**Tuotenumero 1888 600 150 ja 1888 998 101**

Kuva 2: Kytkin, rakenne muutettu

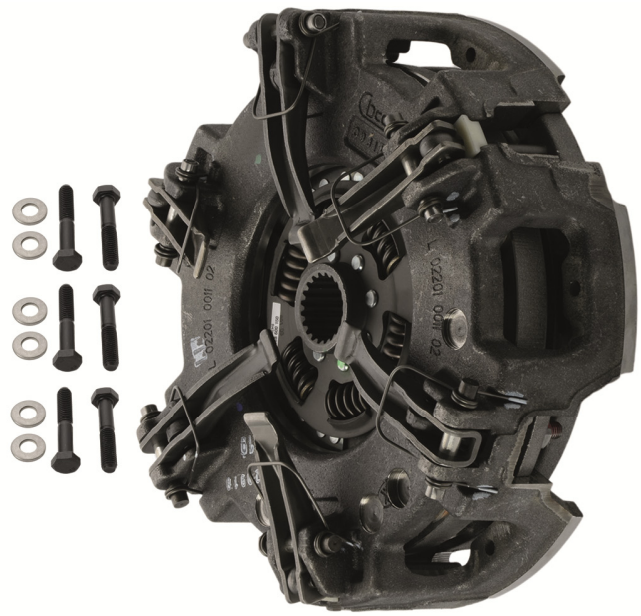
Tuuletetulla kytkinkotelolla, vääntäjousilla ja sintratuilla päällysteillä varustetut kytkimet (tuotenumero 1888 600 150 ja 1888 998 101) korvaavat kytkimet (tuotenumero 1888 600 117, 1888 600 119 ja 1888 634 006).

Kytkin, jossa on tuuletettu kotelo, voidaan asentaa ilman, että vauhtipyörää täytyy muunnella. Mukana tulee kuusi ruuvia M8x1,25x45.
